**AVIS RELATIF À LA PROTECTION
CONTRE LES EVENTUELS EFFETS NOCIFS ET NUISANCES
PROVOQUÉS PAR LES RAYONNEMENTS NON IONISANTS
GÉNÉRÉS PAR DES ANTENNES ÉMETTRICES STATIONNAIRES**

Commune : CHARLEROI - Exploitant : PROXIMUS

Référence exploitant : 71GOT_01

Rapport n° 1010 / 2026

Figure 1 : Vue en plan des lieux de séjour et des points de contrôle

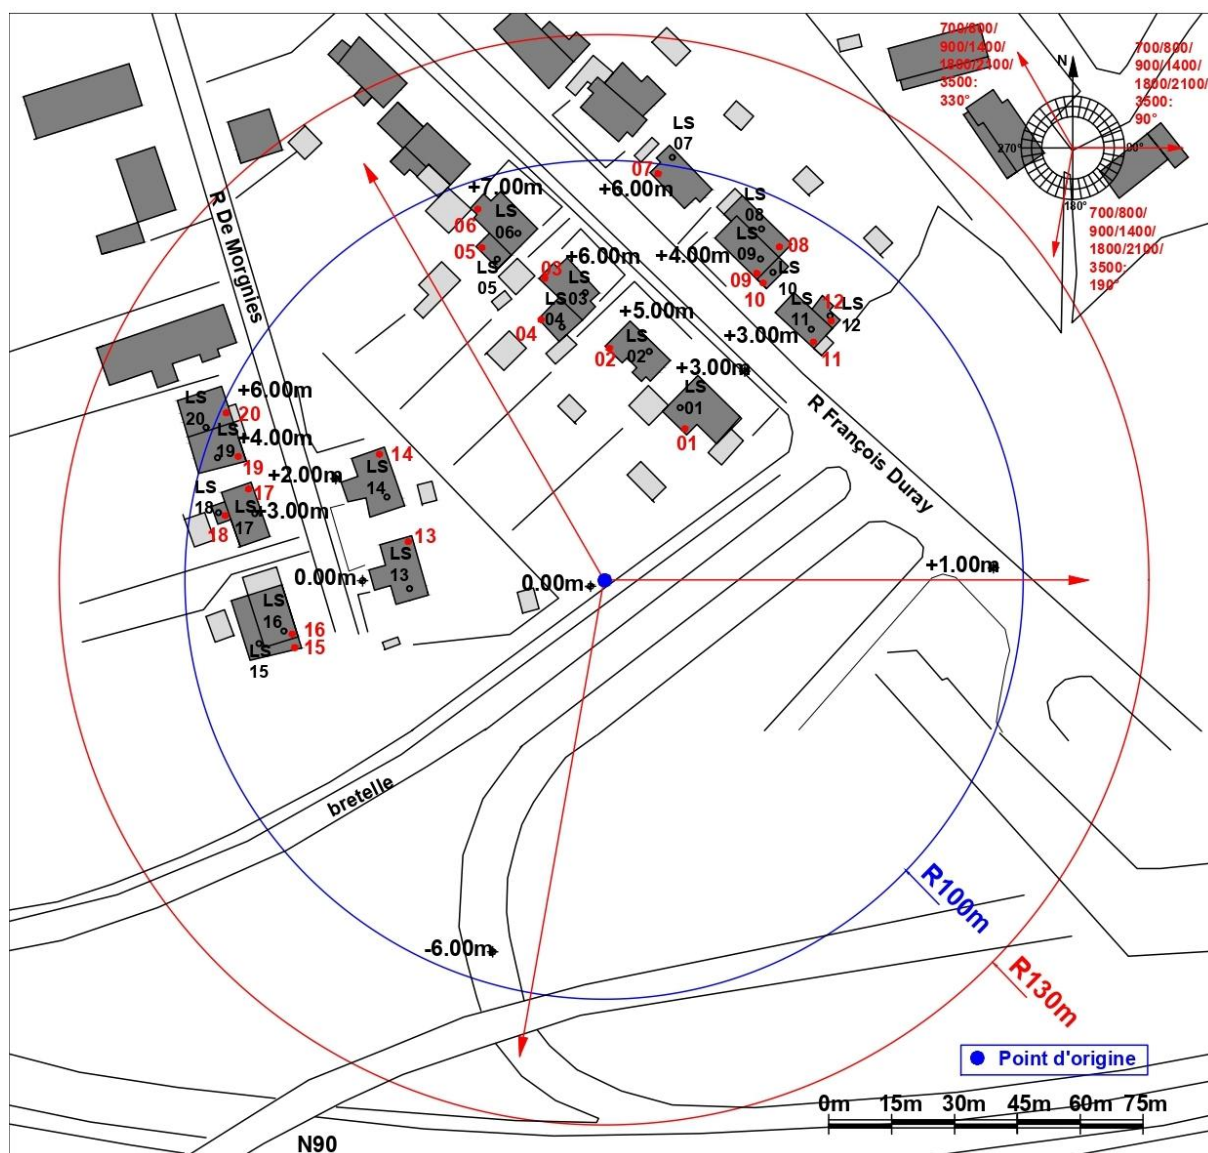
Les fréquences d'émission, la puissance rayonnée par chacune des antennes et leur gain permettent de déterminer le rayon de la zone à analyser. Tout dépassement de la limite par installation est exclu en dehors de cette zone. Le tableau 2 reprend les 35 LS² pour lesquels l'indice d'exposition est le plus élevé. Les différentes colonnes indiquent :

- le numéro du point de contrôle repris sur un des plans de la figure 1;
- le numéro du LS dans lequel se trouve le point de contrôle de la 1^{ère} colonne ;
- l'atténuation d'obstacle prise en compte pour le calcul de l'indice d'exposition dans le LS ;
- le résultat du calcul de l'indice d'exposition.

En ce qui concerne les antennes de l'installation mentionnées dans le tableau 1, la distance maximale à laquelle la limite pourrait être atteinte, à l'extérieur, est égale à 85,4 m. S'il n'y a pas de LS à une distance inférieure, les antennes respectent forcément la limite d'immission.

Dans le cas des LS situés à l'intérieur des bâtiments, une atténuation d'obstacle est prise en compte et il en résulte que la distance maximale à laquelle la limite pourrait être atteinte se réduit à 60,5 m.

Les résultats de l'évaluation décrite au paragraphe 4 indiquent que les antennes émettrices stationnaires de l'installation faisant l'objet du présent avis ne produisent pas, dans un lieu de séjour, un rayonnement électromagnétique maximum supérieur aux limites fixées à l'article 4 du décret.

En conclusion, les antennes émettrices stationnaires faisant partie de l'installation référencée dans le paragraphe 2 et dont les caractéristiques techniques sont résumées dans le tableau 1 **respectent les limites d'immission** fixées à l'article 4 du décret du 8 décembre 2022 (M.B. du 16.12.2022) modifiant le décret du 3 avril 2009 relatif à la protection contre les éventuels effets nocifs et nuisances provoqués par les rayonnements non ionisants générés par des antennes émettrices stationnaires.
